Projet de Centrale Solaire à Matignicourt (51)

Mémoire de réponse à l'avis de la DREAL
en date du 14/10/2022

Décembre 2022

PC2.1

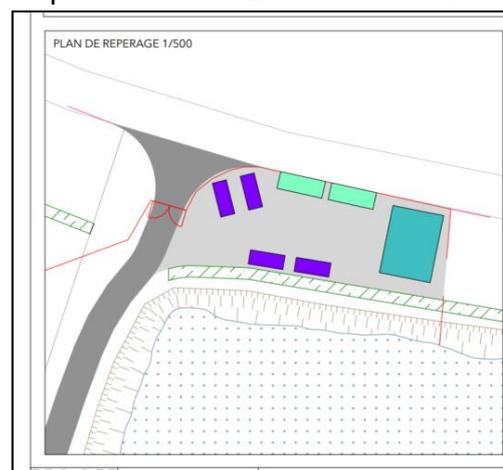
« La localisation des 2 postes de livraison diffère entre le plan de masse (PC2.1 et PC5.1) et le plan d'implantation du site. »

Le positionnement des deux postes de livraison est identique entre la PC2.1 et la PC5.1 :

Figure 1. Vue aérienne de l'ensemble des gravières du secteur dans lequel s'insèrent les 4 étangs du projet de Matignicourt-Goncourt

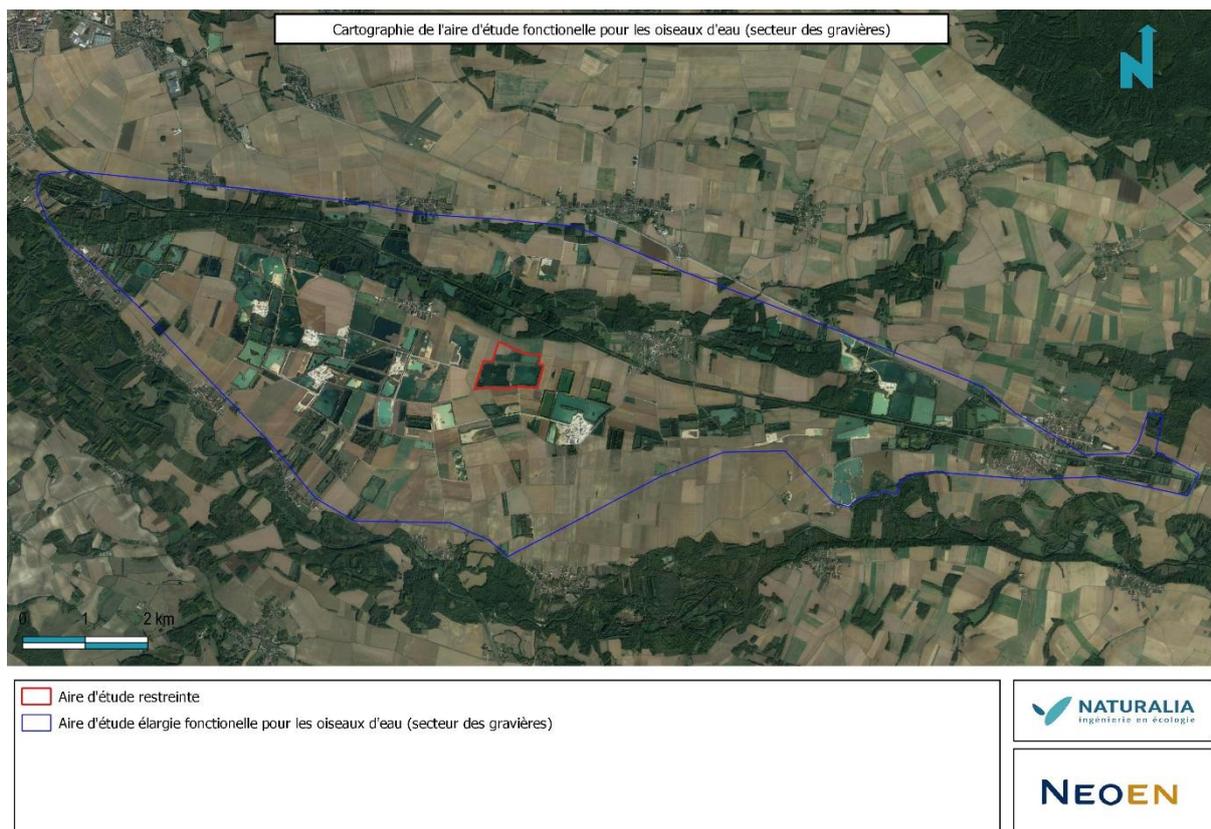
« En outre, ainsi qu'il est relevé dans l'étude, les anciennes carrières du Perthois forment un ensemble de plans d'eau fonctionnel et particulièrement attractif pour de nombreuses espèces d'oiseaux, en lien avec le lac du Der. C'est donc à l'échelle de cet ensemble qu'il conviendrait d'étudier les effets cumulés avec d'autres projets, en particulier les autres projets de centrales photovoltaïques flottantes.

Actuellement, on compte près de 300 gravières, anciennes ou encore en activité, dans les environs de la zone d'étude. Elles occupent une surface d'environ 960 ha au sein de l'entité géographique située entre Bignicourt-sur-Marne et Hallignicourt appelée aussi le Perthois. Il est difficile d'estimer avec précision la surface réelle actuelle puisque de nouvelles gravières sont peut-être déjà mises en service depuis les dernières photos aériennes tandis que d'autres sont peut-être déjà comblées.

On notera qu'avec une surface de 33 ha, la surface totale des 4 étangs de la zone d'étude correspond à environ 3,5 % de la surface totale des gravières du secteur, dont moins de la moitié sera réellement occupée par les panneaux. La mise en place de ces derniers va ainsi

supprimer à peine 1,7 % de la surface en eau possiblement disponible pour les oiseaux d'eau au sein de l'ensemble des gravières.

Les projets voisins qui ont eu un retour de la MRAE, nous indiquent qu'il est prévu l'installation d'au moins 47 ha de panneaux solaires flottant dans les gravières voisines (Projet du Lac de cloyes – 17 ha, Projet de Perthes – 30 ha), ce qui correspond à une suppression globale de 6,5 % de la surface en eau disponible.
